Réfection du mur de soutènement en amont du barrage Simon-Sicard

**Complément de l'étude d'impact
sur l'environnement**

Réponses aux questions et commentaires
du ministère de l'Environnement, de la Lutte
contre les changements climatiques, de la Faune et des Parcs

Juin 2025

Figure 8-8 : Coupe-type générale du remblai en paliers

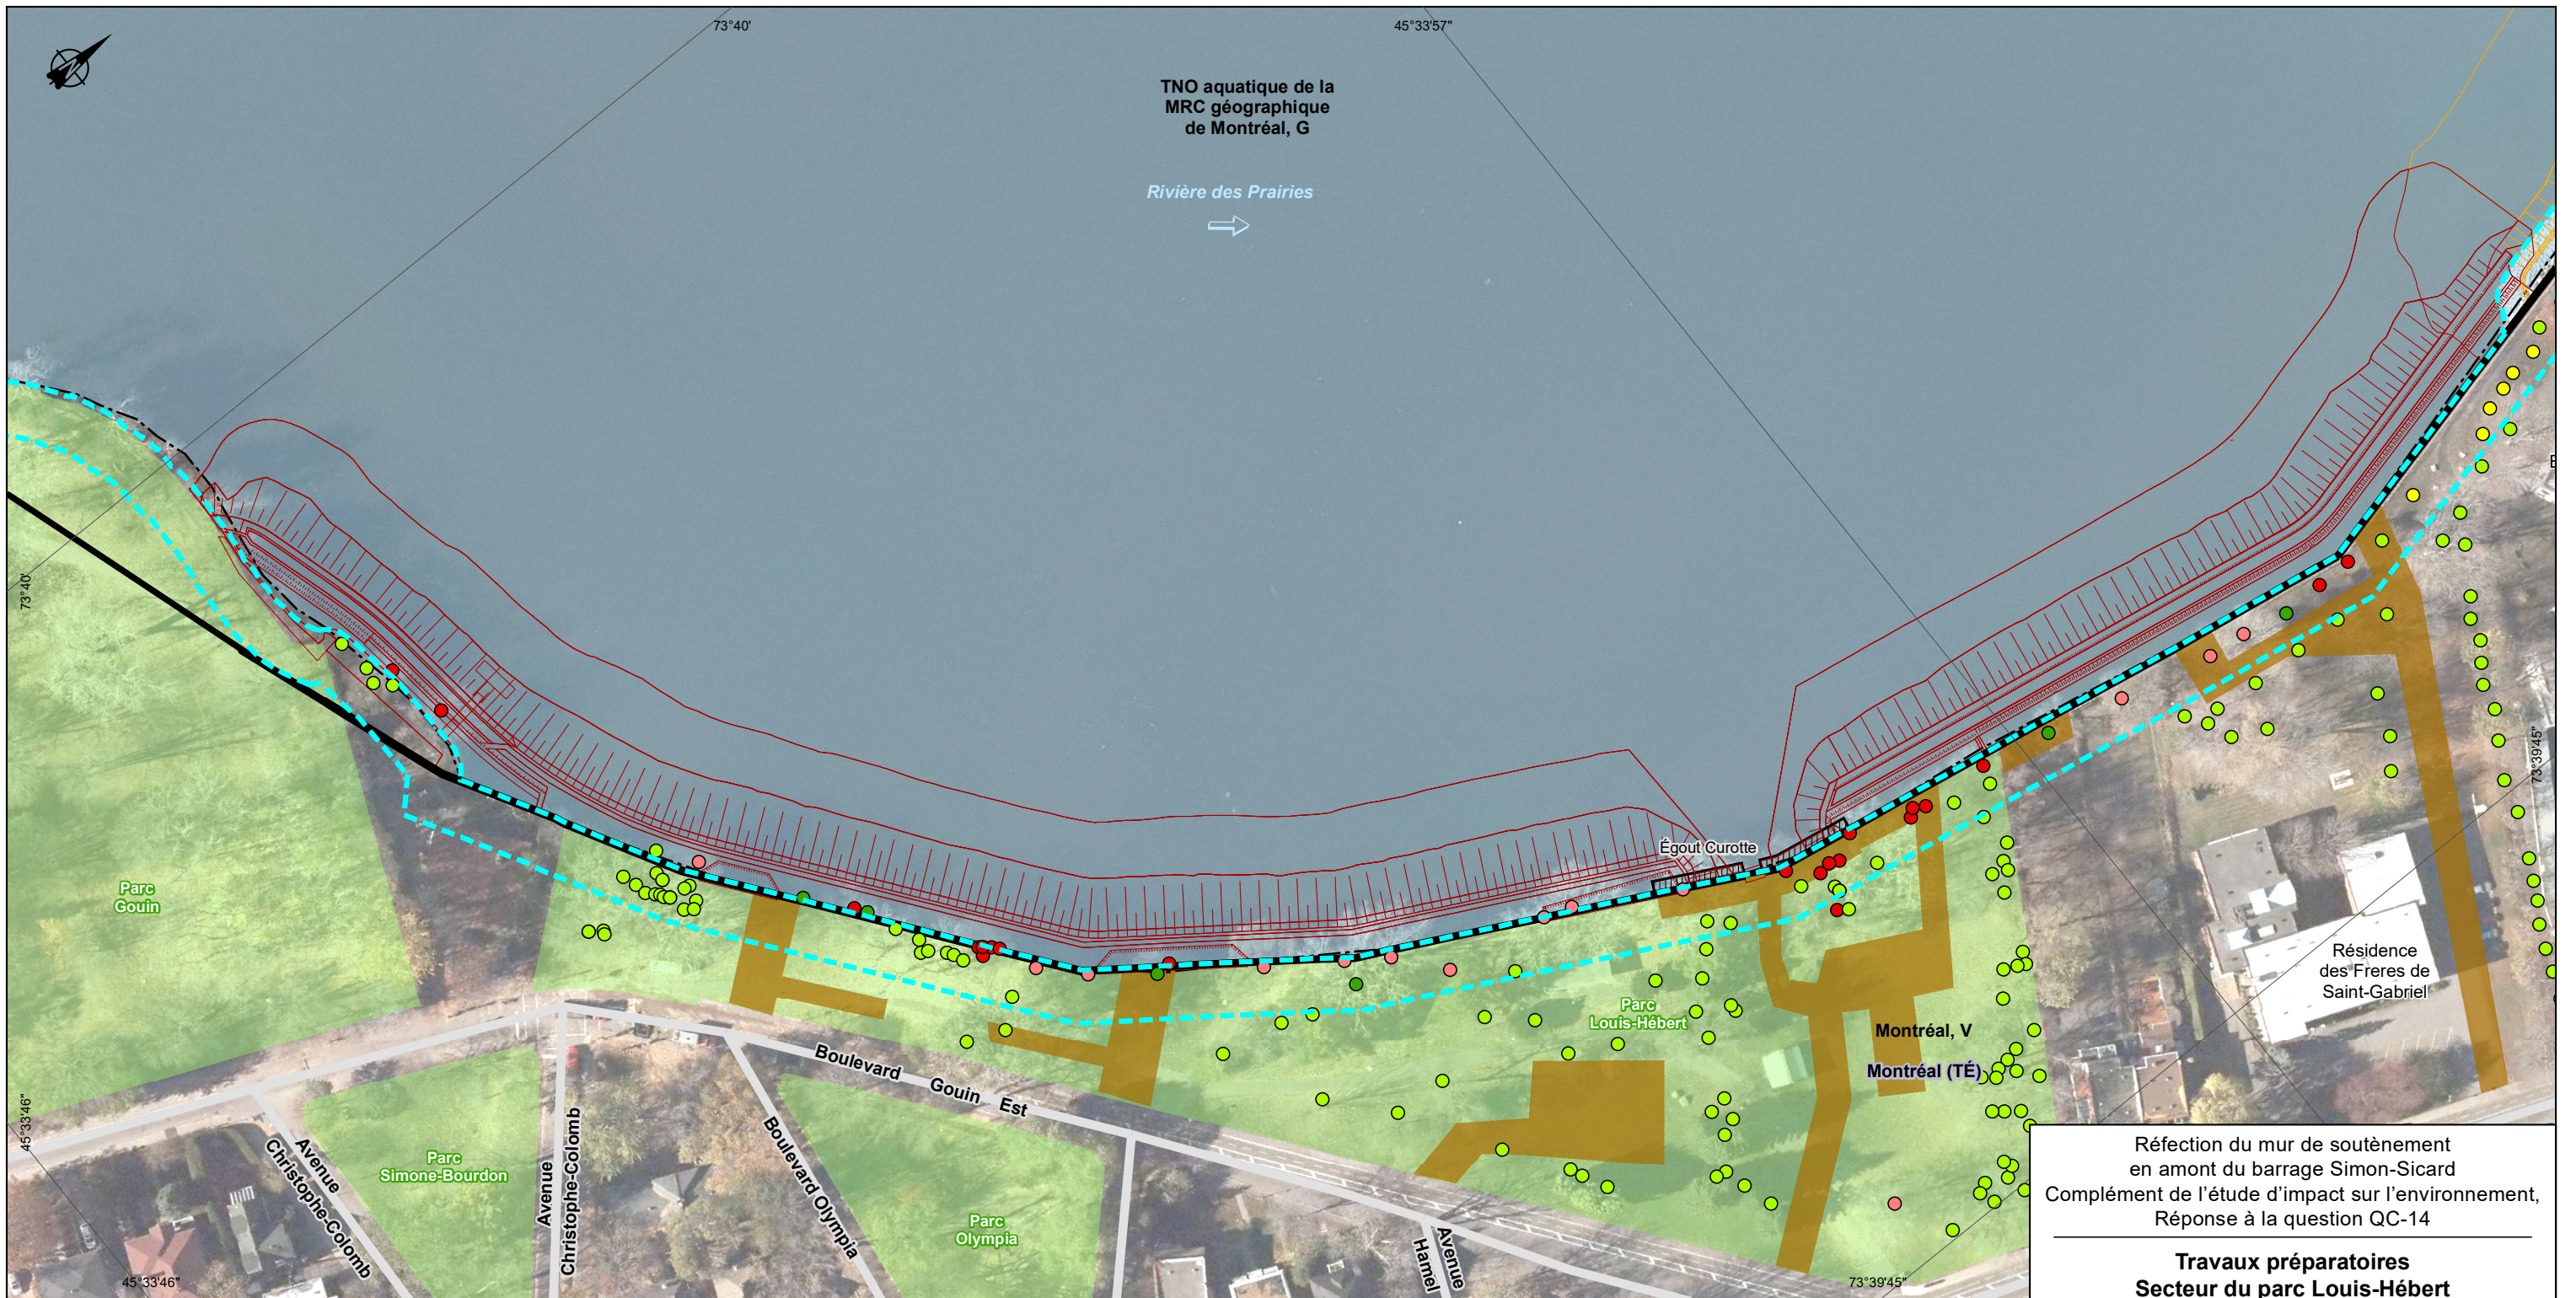
De plus, la figure 8-8 représente une coupe type générale du remblai en palier avec un ordre de grandeur concernant la taille des matériaux utilisés. Aucune figure similaire n'est présentée pour la stabilisation de l'émissaire Curotte. D'ailleurs, aucune information sur la taille des matériaux granulaires utilisés n'est fournie à la section 8.2.9 *Stabilisation de l'émissaire Curotte* de l'étude d'impact.

Également, chacune des figures (8-1 à 8-7) présente une échelle dans l'image de la vue en plan qui est transposable dans l'autre vue. En ce qui concerne l'émissaire Curotte, la stabilisation se fait par des pieux. Les seuls matériaux granulaires nécessaires sont ceux qui servent au remplissage entre les pieux et le mur existant (MG-20, zone 5A).
